PARECER ÚNICO DE RECURSO Nº 001/2020 (Protocolo SIAM 0014886/2020)

INDEXADO AO PROCESSO: Licenciamento Ambiental	PA COPAM: 00151/1987/015/2013	SITUAÇÃO: Análise de recuso administrativo interposto pela Mitra Arquidiocesana de Belo Horizonte. Sugestão pelo indeferimento do recurso.
FASE DO LICENCIAMENTO:	Licença prévia concomitante com licença de instalação - LP+LI	VALIDADE DA LICENÇA: 06 anos
PROCESSOS VINCULADOS:	PA COPAM:	SITUAÇÃO:
Reserva Legal	Não se aplica	Averbada
Outorga	29382/2013	Concluído
Outorga	08006/2018	Concluído
Outorga	08007/2018	Concluído
Outorga	10471/2018	Concluído
Outorga	10472/2018	Concluído
EMPREENDEDOR:	AVG Empreendimentos Minerários S.A.	CNPJ: 16.565.897/0001-30
EMPREENDIMENTO:	AVG Empreendimentos Minerários S.A.	CNPJ: 16.565.897/0001-30
DNPM: 831016/1994, 831015/1994, 807527/1972, 818387/1971, 831501/1999		
MUNICÍPIO(S): Sabará		ZONA: Rural
COORDENADAS GEOGRÁFICA (DATUM):		LAT/Y 20° 16' 44" LONG/X 43° 57' 15"
LOCALIZADO EM UNIDADE DE CONSERVAÇÃO: <input type="checkbox"/> INTEGRAL <input checked="" type="checkbox"/> ZONA DE AMORTECIMENTO <input type="checkbox"/> USO SUSTENTÁVEL <input type="checkbox"/> NÃO

NOME: Monumento Natural Estadual Serra da Piedade

Figura 1 - Projeção em 3D do empreendimento antes das novas intervenções, durante e na fase final, demonstrando o taludamento das cavas e posterior preenchimento com material (estéril/rejeito).

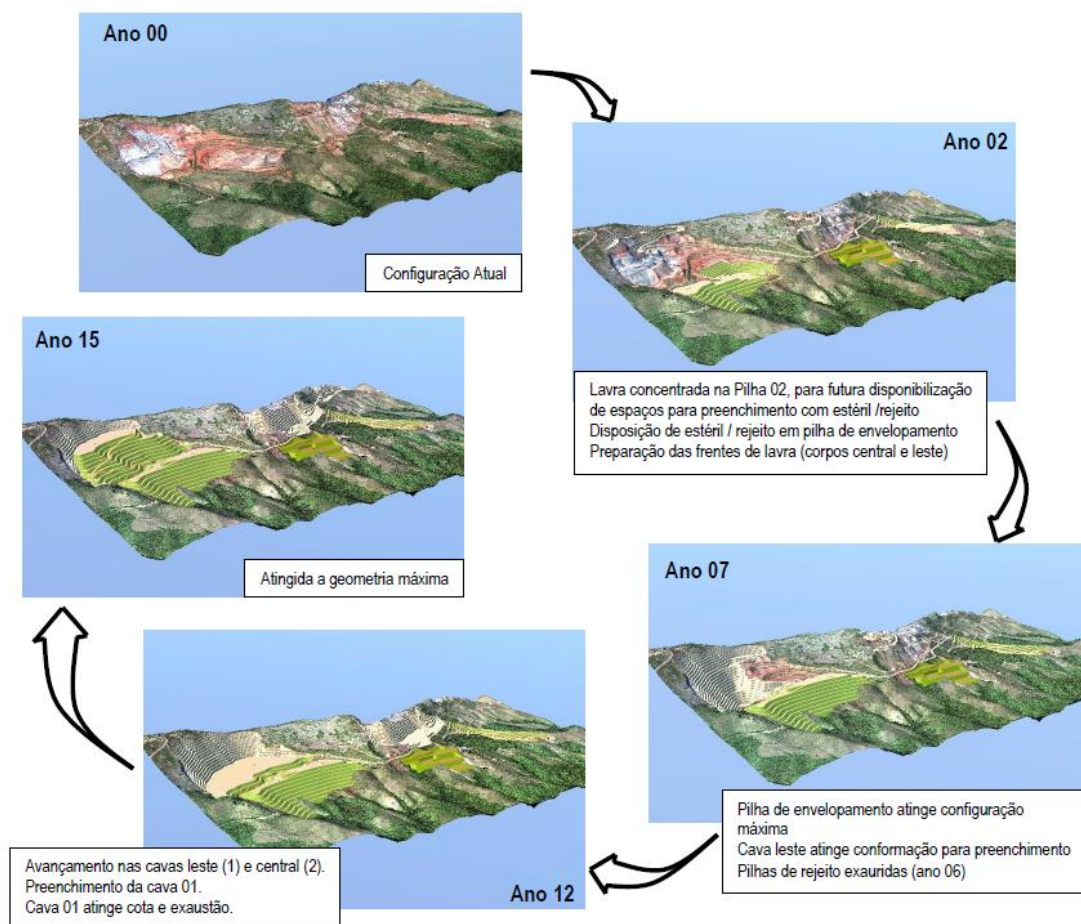
- o) Apontou que a UTM não estava prevista no Cenário 3, objeto do acordo. Ressaltou a análise feita pelo Instituto Prístino em fevereiro de 2019 que identificou que a instalação da UTM seria feita em área preservada;

Em relação à UTM e às demais instalações de apoio, deve-se registrar que essas estruturas são temporárias e necessárias à operação do empreendimento para cumprimento do acordo homologado. Na fase de descomissionamento, após o encerramento das atividades, tais estruturas deixarão de existir.

Destaca-se também que a UTM é estrutura necessária para beneficiamento do minério, cujo rejeito a ser gerado será utilizado no processo de preenchimento das cavas e retaludamento do maciço rochoso (Figura 1).

Figura 3. Sobreposição da poligonal DNPM nº 831501/1999 com a Pilha II e acessos à cava.

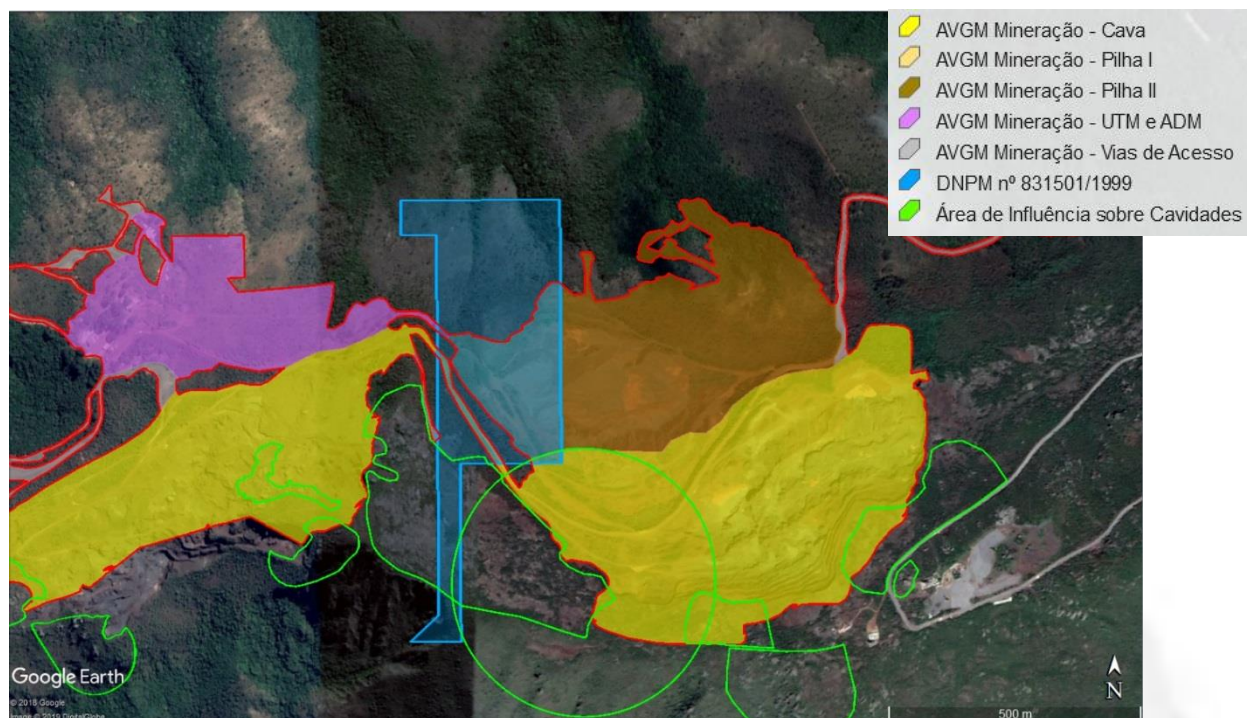
- p) Registrou que o acordo judicial vedou qualquer atividade na poligonal referente ao processo minerário DNPM 831.501/1999. Entretanto, pontuou que na publicação da licença, o referido processo minerário foi citado;

Quanto à proibição da exploração, reforçamos o disposto no PU 78/2018 e seu Adendo. Não estão previstas nenhuma atividade de exploração no interior da poligonal DNPM nº 831501/1999, conforme pode ser verificado na figura abaixo.

A exploração equivale na legenda à área “AVGM Mineração – Cava”. Destaca-se que a parte sul do processo supracitado se sobrepõe com a área de influência do grupo das seguintes cavidades: AVG-05, AVG-05, AVG-06, AVG-27, AVG-28, AVG-29, AVG-30, AVG-31, AVG-33, AVG-34, AVG-35, AVG-36, AVG-37, AVG-38, AVG-39, AVG-40, AVG-41, AVG-42, AVG-43, AVG-44, AVG-45, AVG-47, AVG-48, AVG-50, AVG-51, AVG-64, AVG-65 e AVG-71. Tanto o Parecer Único nº 078/2018, quanto o seu Adendo, não autorizam impactos negativos irreversíveis na área de influência destas cavidades.

Figura 4. Linha de cumeada apresentada pela AVG Empreendimentos Minerário S.A.

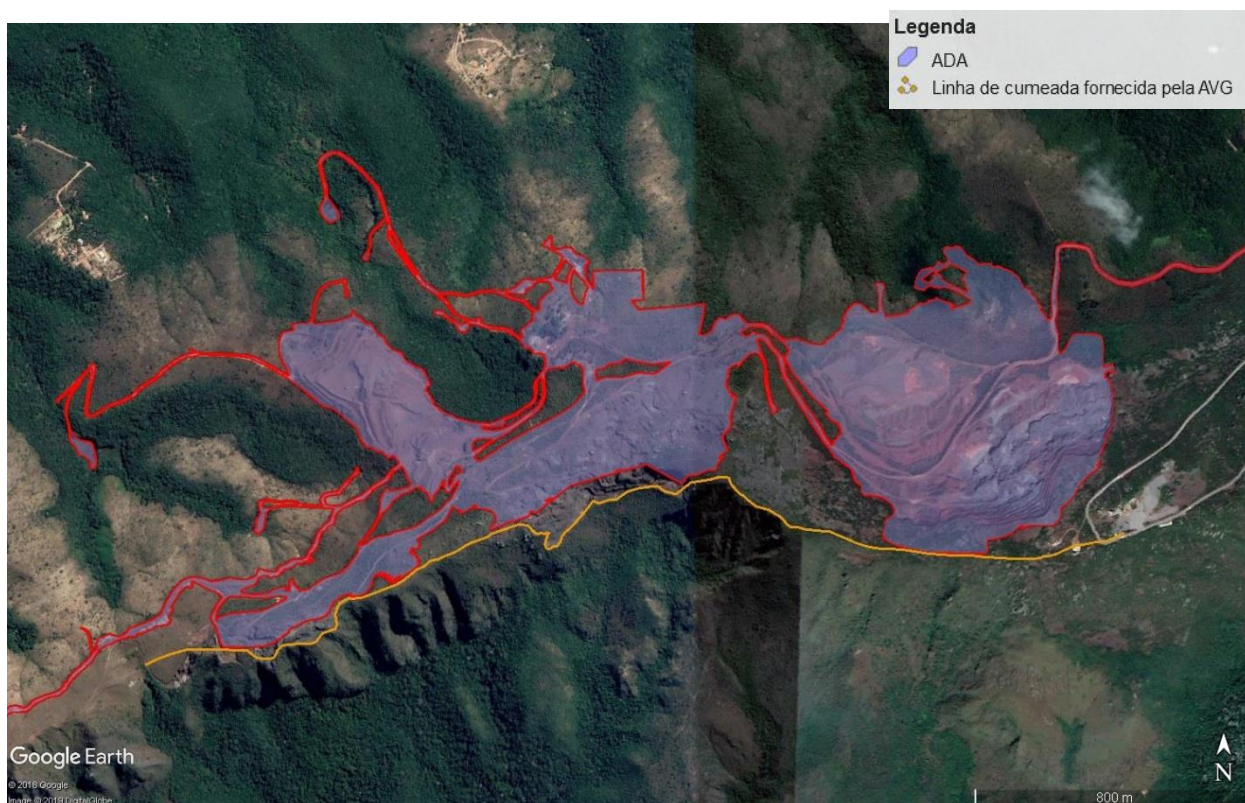
- t) Salaria que, embora o acordo judicial, bem como a condicionante nº 50 do parecer único, determinem que a cumeada da Serra da Piedade não poderá sofrer qualquer rebaixamento em razão das atividades da AVG, não é o que se observa *in loco* e nos estudos produzidos pelo empreendedor;

Em resposta ao ofício nº 214/2018, foi apresentado arquivo digital com a delimitação da linha de cumeada e a figura 4, que apresenta este divisor topográfico juntamente com a ADA do empreendimento. A delimitação da linha de cumeada foi elaborada a partir de *laserscanning* aerotransportado para elaboração de modelo altimétrico de superfície (elaborado pela empresa Geoid Laser Mapping), com equidistância de 01 metro entre as curvas de nível.

Observa-se que não há extrapolação da ADA para as regiões ao sul da linha de cumeada, não estando previstos rebaixamentos, conforme preconiza o acordo judicial e a condicionante 50.
